Mission régionale d'autorité environnementale

**Avis sur le projet d'installation**  
d'une centrale photovoltaïque au sol et flottante  
**sur une ancienne gravière à Alliancelles (51)**  
porté par la société CPES VIVIER

| Objet de la demande                            | Demande de permis de construire d'une centrale photovoltaïque au sol et flottante sur une ancienne gravière |

Figure 4: Synthèse des enjeux liés aux habitats.

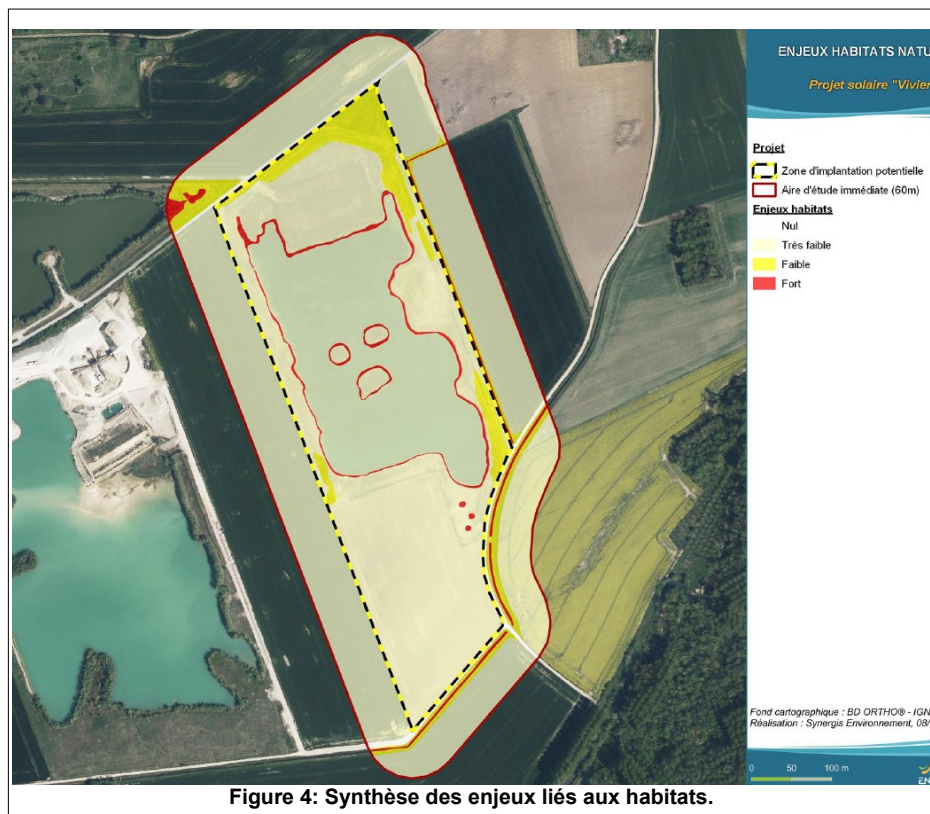
L'analyse des impacts du dossier sur les habitats fait ressortir des enjeux forts mais localisés qui ont été essentiellement évités lors de la conception du projet (voir paragraphe sur les mesures d'évitement, réduction, compensation (ERC)). Si l'Ae n'a pas de remarque sur ce point elle relève néanmoins que le dossier ne présente pas l'analyse de la faune et des habitats aquatiques et ce, sans justification.

***L'Ae recommande au pétitionnaire de compléter le dossier par une analyse de la faune et des habitats aquatiques.***
